Modulo per la presentazione delle osservazioni per i piani/programmi/progetti sottoposti a procedimenti di valutazione ambientale di competenza statale

Oggetto: Codice procedura 10847 - Costruzione ed esercizio di un impianto di produzione di energia elettrica da fonte eolica "FIORA" di potenza nominale pari a 52,8 MW, da realizzarsi nel comune di Manciano (GR) e delle opere ed infrastrutture connesse

ALLEGATO n1 OSSERVAZIONI IMPIANTO EOLICO INDUSTRIALE "FIORA" COMPOSTO da n. 4 immagini e 4 pagine.

IMMAGINE n. 2 CUMULO IMPIANTI EOLICI nel BACINO VISIVO TERRITORIO di MANCIANO e di MONTALTO di CASTRO.

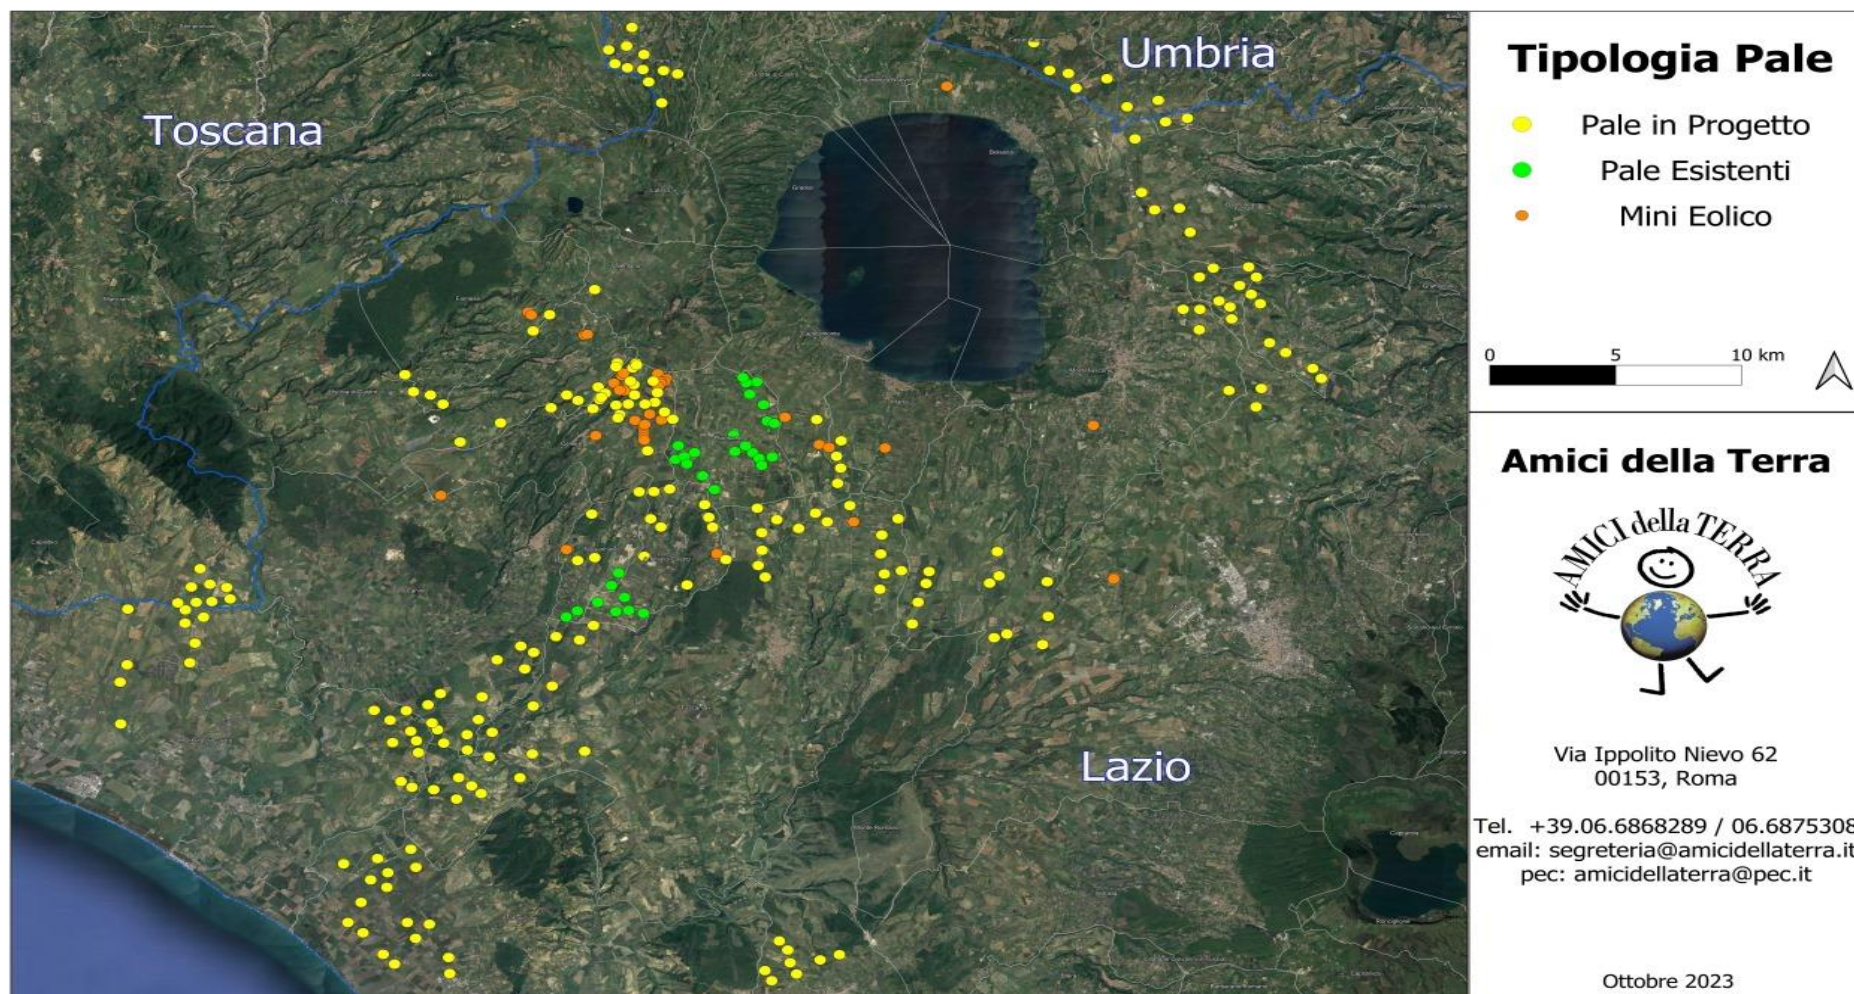
3) OSSERVAZIONE: CUMULO e SATURAZIONE IMPIANTI FER NELLA PROVINCIA di VITERBO, IN PARTICOLARE NEL COMUNE DI MONTALTO DI CASTRO E NELLA ZONA A CONFINE CON IL COMUNE di MANCIANO che SI TROVANO NELLO STESSO BACINO VISIVO.

La zona in cui in cui è stato progettato l'eolico Fiora è già occupata da diversi centinaia di ettari di impianti fotovoltaici già esistenti e in procedura VIA al Mase e alla Regione Lazio così come da diversi progetti di impianti eolici industriali (vedi Allegato Osservazioni immagini nn. 2,3 e 4. L'impianto eolico Fiora, pur trovandosi in Toscana ma nello stesso bacino visivo del territorio limitrofo laziale ed a poche centinaia di metri da una zona già estremamente satura del Lazio, andrebbe ad appesantire una situazione già *critica per la sostenibilità ambientale*.

IMMAGINE n. 3 MAPPA INTERVISIBILITA' IMPIANTI EOLICI (da aggiornare) esistenti e in procedura VIA al MASE e alla REGIONE LAZIO.

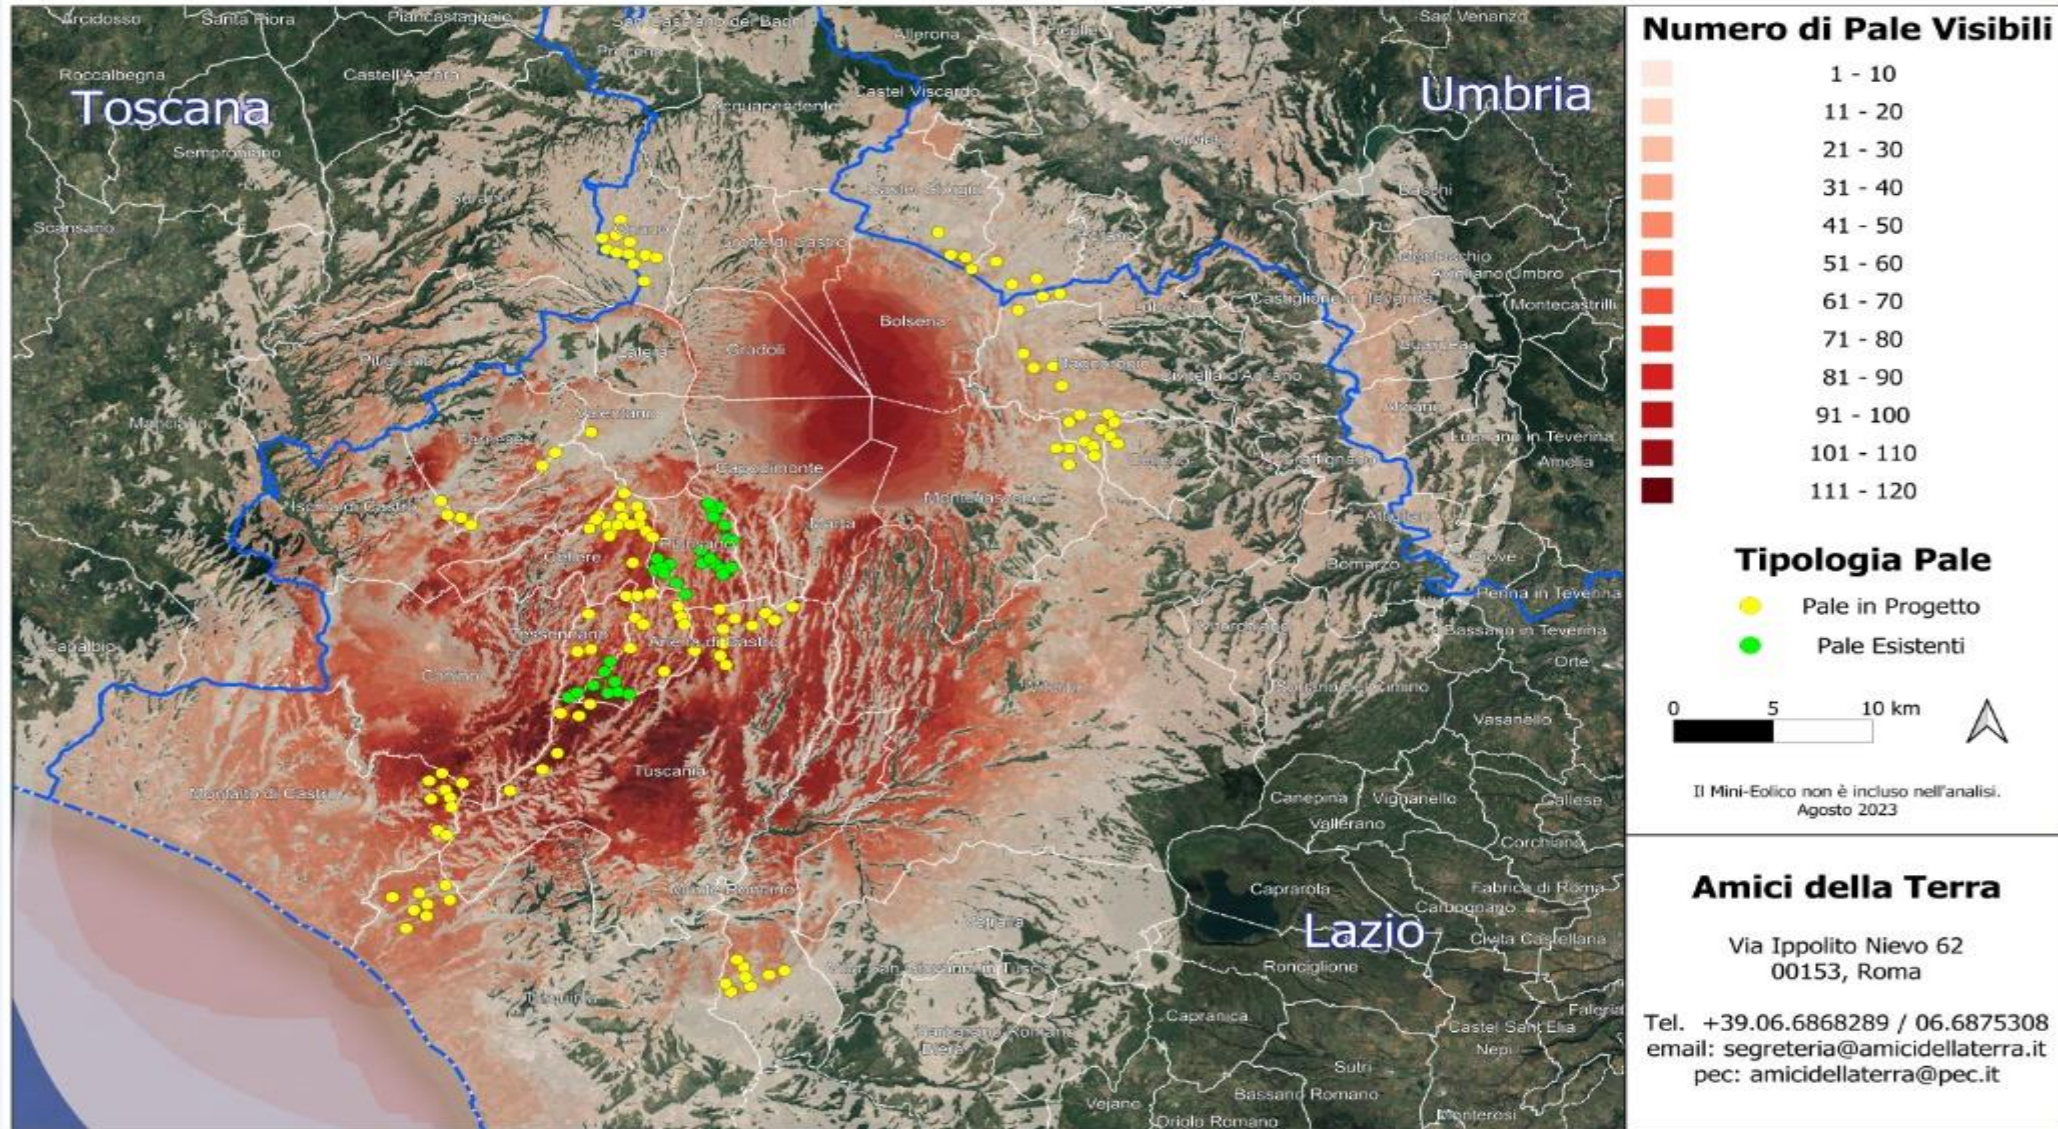
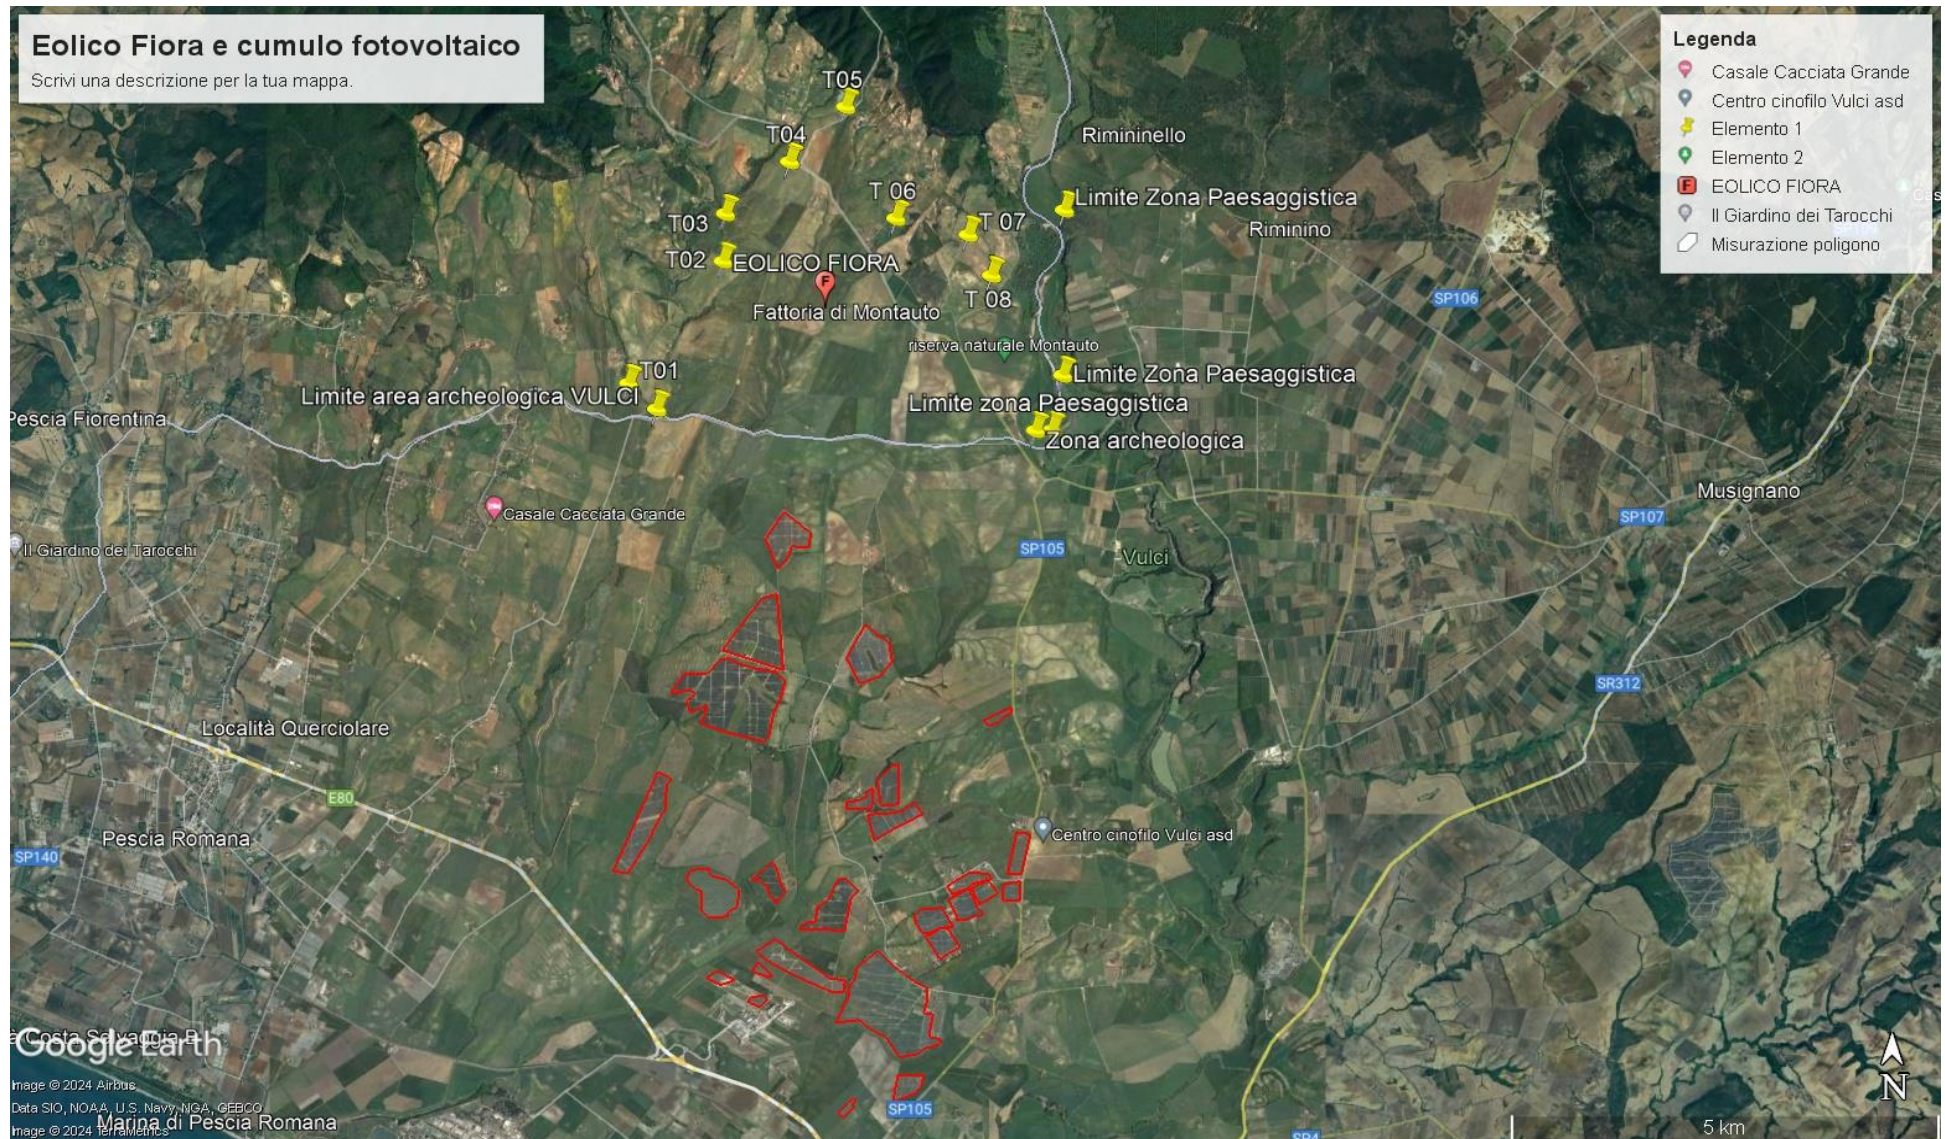
- Salute pubblica
- Beni culturali e paesaggio
- Monitoraggio ambientale
- Altro: **IMPATTO VISIVO, CUMULABILITA' degli IMPIANTI e NOTEVOLE INTERVISIBILITA'.**
